### *Voie de contournement de Rouyn-Noranda, route 117*

#### ***Réponses aux questions et commentaires du MDDEP***

N° de dossier MTQ : 9105-07-AC01

Juin 2009

Évolution des données mensuelles de PM<sub>2.5</sub>

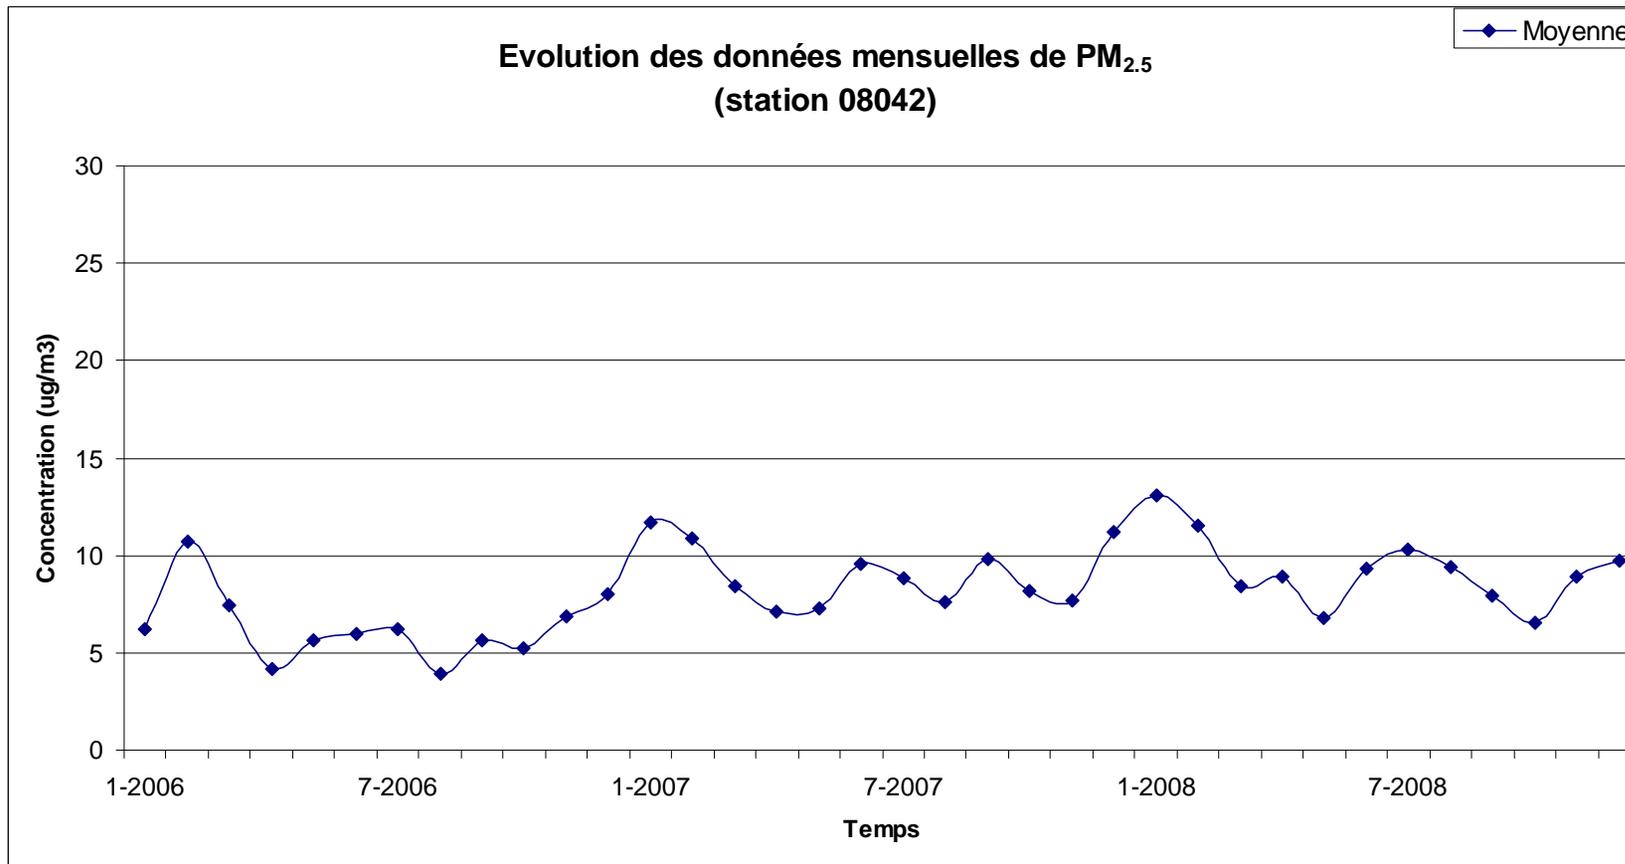
**QC 2** Le MDDEP possède d'autres stations de mesures de poussières totales en suspension dont les données pourraient être plus représentatives de la qualité actuelle de l'air ambiant sur le territoire de la ville de Rouyn-Noranda que les données des stations 08000 et 08045 prises entre 1991 et 2002. Ces résultats s'apparenteraient davantage aux concentrations résultant de l'ensemble des activités anthropiques locales qui affectent la qualité de l'air, incluant les retombées atmosphériques des émissions provenant de la cheminée de la fonderie Horne. Une de ces stations est localisée au centre-ville de Rouyn-Noranda. Une autre est localisée dans un quartier qui est touché par l'étude d'impact, soit près de la montée du Sourire. Nous recommandons donc de réviser la caractérisation de la qualité de l'air ambiant de la zone d'étude à la lumière de ces informations.

La station de mesure 08041 est utilisée pour l'enregistrement des particules en suspension totales (PST), alors que la station 08042 enregistre, quant à elle, la concentration de particules fines (PM<sub>2,5</sub>). Les données enregistrées au niveau de ces deux stations de mesure couvrent une plage de mesure allant de 2003 à aujourd'hui. Afin d'évaluer le niveau actuel d'une manière représentative de la réalité, seules les trois dernières années complètes de données (2006 à 2008) ont été prises en compte dans la synthèse présentée ci-après.

Les niveaux de PM<sub>2,5</sub> mesurés aux points 08042 présentent, également des niveaux annuels moyens relativement faibles (environ 20% du critère du PRAA), mais avec une variabilité plus importante que les niveaux de PST mentionnés précédemment. Cette variabilité se manifeste par quelques dépassements journaliers du critère (quatre dépassements journalier en trois ans). Il convient également de constater que le niveau annuel moyen de PM<sub>2,5</sub> augmente légèrement d'années en années, sur la période considérée. Cette légère tendance à l'augmentation, ainsi que la variabilité susmentionnée peut être visualisée à l'annexe 2 également.

Roses des vents à l'aéroport de Rouyn-Noranda

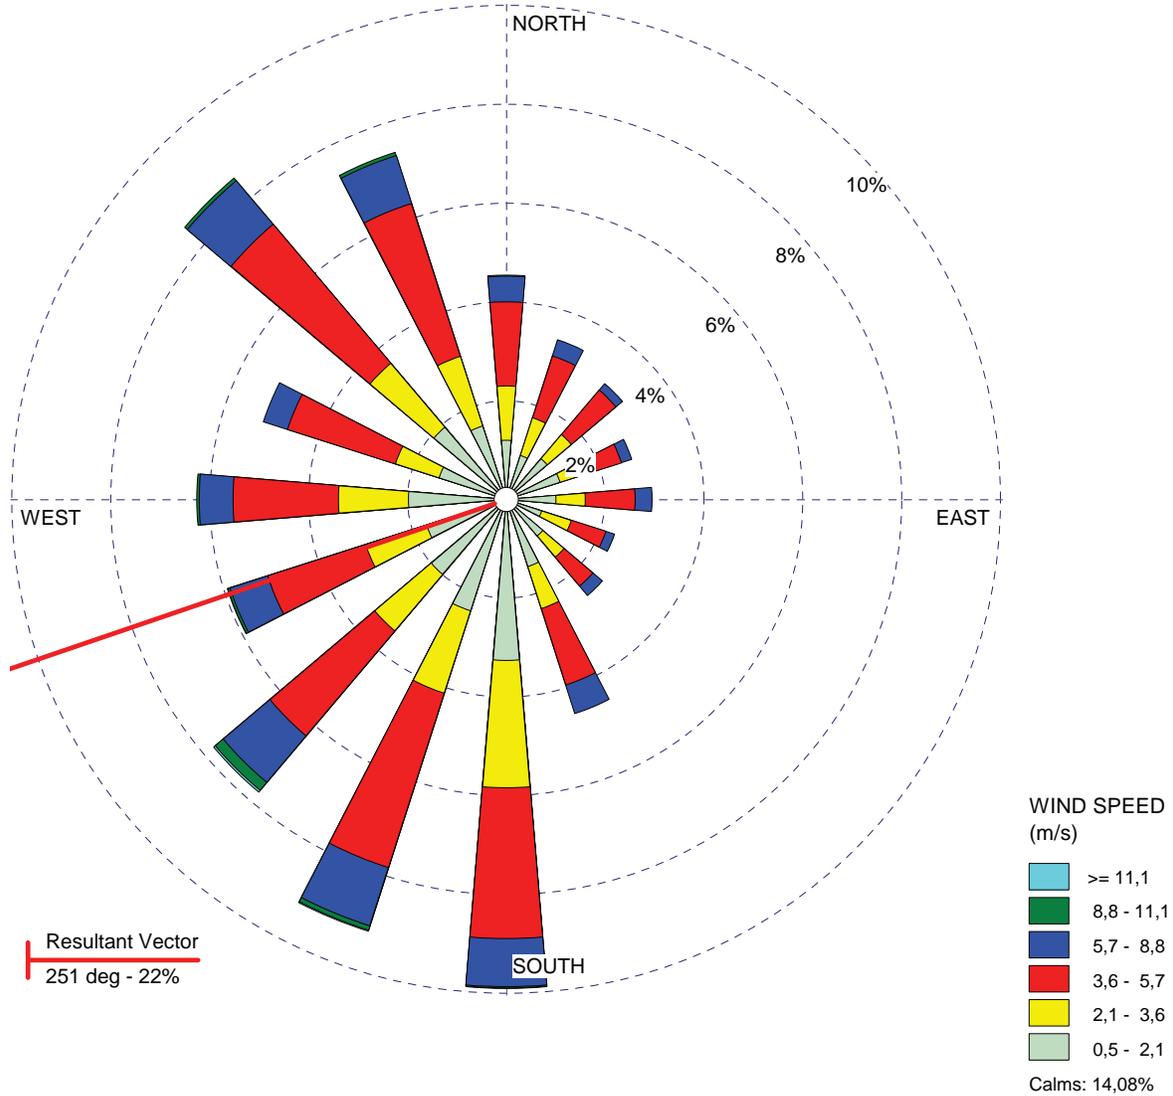
**QC 5** Dans la sous-section «contamination par les métaux», il est mentionné «l'hypothèse d'une contamination par les émissions atmosphériques générées par les activités minières et métallurgiques». Bien qu'une contamination par les émissions atmosphériques soit une hypothèse valable, elle n'explique pas les résultats de contamination dans les secteurs qui ne sont pas sous l'influence des vents dominants. Les résultats les plus élevés en plomb se trouvent plutôt dans la partie nord-est du projet, à proximité des parcs à résidus miniers. Cette situation laisse croire que la source de contamination des sols pourrait être davantage attribuable à la présence de résidus miniers (écoulement de pipeline et érosion éolienne) qu'aux retombées atmosphériques. Veuillez commenter.

Les roses des vents présentées à l'annexe 4 permettent d'évaluer la distribution des vents auxquels est exposée la zone d'étude. Les données utilisées pour la réalisation de ces graphiques sont des données synthétiques régionales générées à partir des observations météorologiques enregistrées à l'aéroport de Rouyn-Noranda localisé à environ 15 km à l'est du centre-ville.

Ces données présentent des directions de vents dominants provenant des secteurs sud, sud-sud-ouest et nord-ouest. De manière saisonnière, l'été est dominé par la direction sud-sud-ouest, alors que l'hiver voit apparaître les secteurs sud et nord-ouest comme directions prédominantes.

Milieu humide au km 4+500

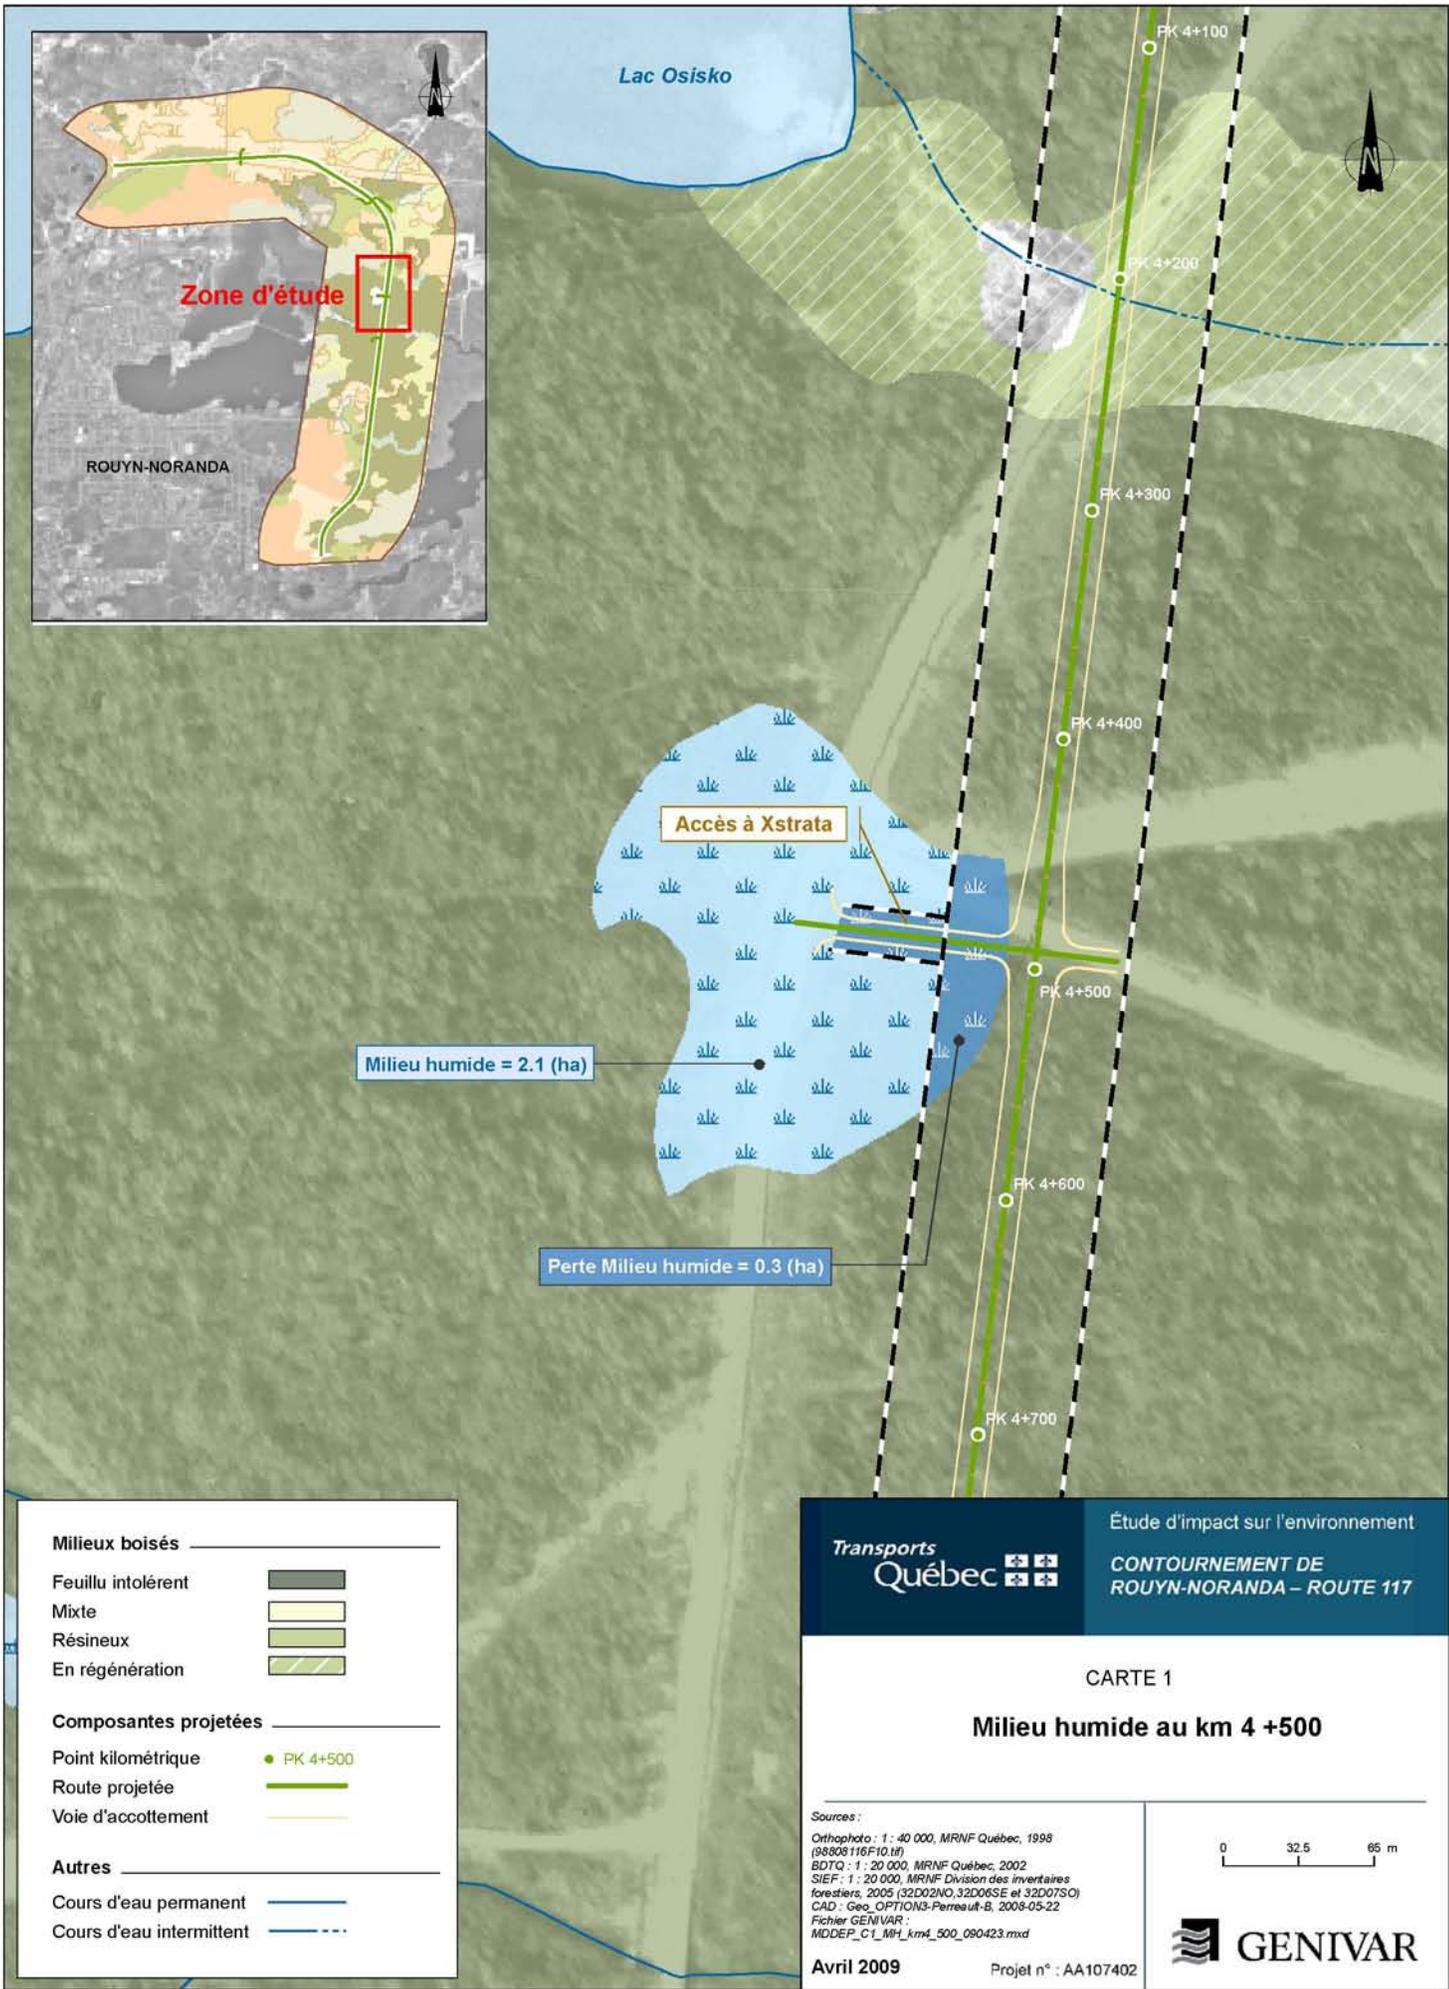
*Il en ira de même avec le milieu humide du secteur du chaînage 4+500, soit où sont localisées les stations 11, 12 et 13 de la figure 1 mise à jour à l'annexe 5 du présent document. Le premier inventaire effectué à la fin de l'été 2007 précisait que ce milieu humide cartographié à l'aide de la carte écoforestière avait été asséché ou drainé lors de la construction du chemin menant à l'usine de traitement des eaux usées de la ville de Rouyn-Noranda. Cet inventaire avait été fait au moment des pêches et de la caractérisation des traversées de cours d'eau. Toutefois, l'inventaire de juin 2008 montre que des zones humides sont présentes dans ce secteur, et ce, au-delà du milieu issu de la carte écoforestière et apparaissant à la carte 9 de l'étude d'impact sur l'environnement (stations 12 et 13 de la figure 1 de l'annexe 5 du présent document).*

*À titre indicatif, une carte jointe à l'annexe 6 (carte 1) montre un agrandissement de ce milieu tel qu'il est issu de la carte écoforestière avec les superficies en cause. La délimitation est pour le moment la même que celle de la carte 9 de l'étude d'impact sur l'environnement et nous convenons que des précisions additionnelles devront être fournies au moment des demandes d'autorisation de construction. La perte préliminaire de 0,3 ha devra donc être précisée et elle est alors susceptible d'être un peu plus grande. Mais tout cela sera fonction de l'emprise réelle et de la configuration de l'accès à Xstrata qui se veut elle aussi préliminaire pour le moment.*
